FORMATO		
ACTA DE REUNIÓN		
CÓDIGO	PROCESO	VERSIÓN
FO-PE-14	PLANEACIÓN ESTRATÉGICA	5

FECHA	22/04/2026	HORA INICIO	10:00 a.m.	DURACIÓN (HORAS)	2	ACTA No.	1
ASUNTO	CAMPUS ESCUELA DE POSGRADOS FAC						
CONTRATO /PROYECTO	CAMPUS ESCUELA DE POSGRADOS FAC						
ÁREA RESPONSABLE	DTAI	Clasificación de la información del documento (No marque opción para información pública)				☒ Uso Interno. ☐ Clasificada. ☐ Reservada.

Figura 2. Tomado de la NTC 5610

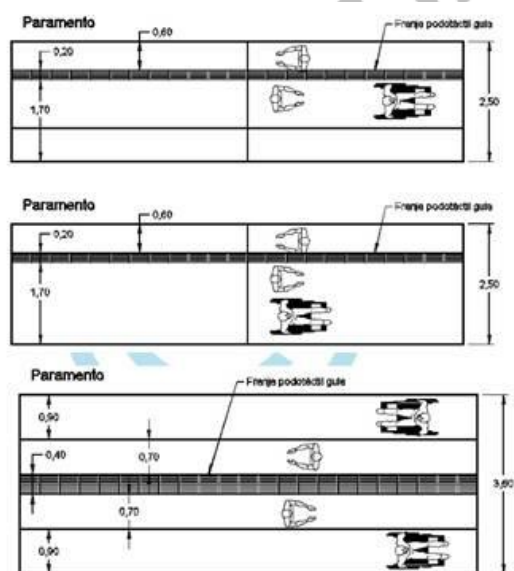
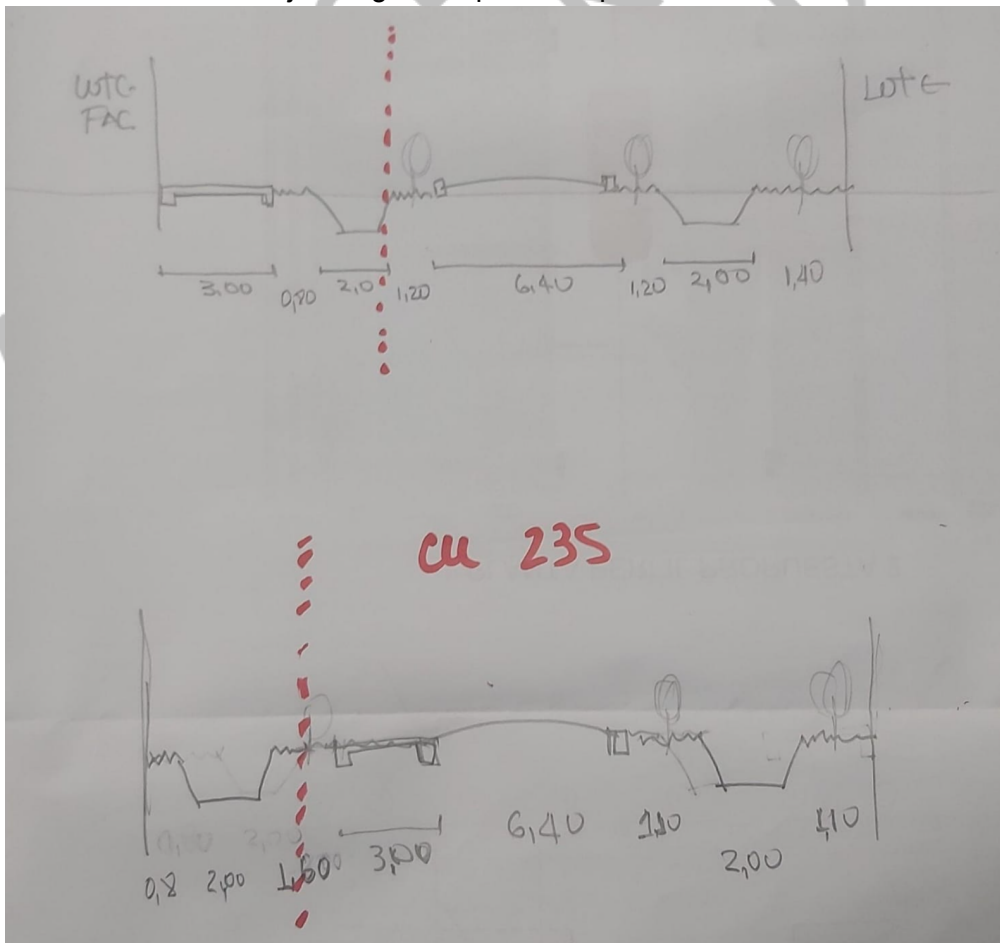
El ancho de 1,20 m para la totalidad del andén propuesto por la FAC presentado es claramente insuficiente, ya que no cumple con los criterios de accesibilidad universal en la franja de circulación peatonal, no desarrolla el cruce ni continuidad peatonal con el entorno (parque y av guaymaral), incluyendo personas con movilidad reducida, sus cuidadores y flujos en sentido contrario de acuerdo a la NTC 5610.
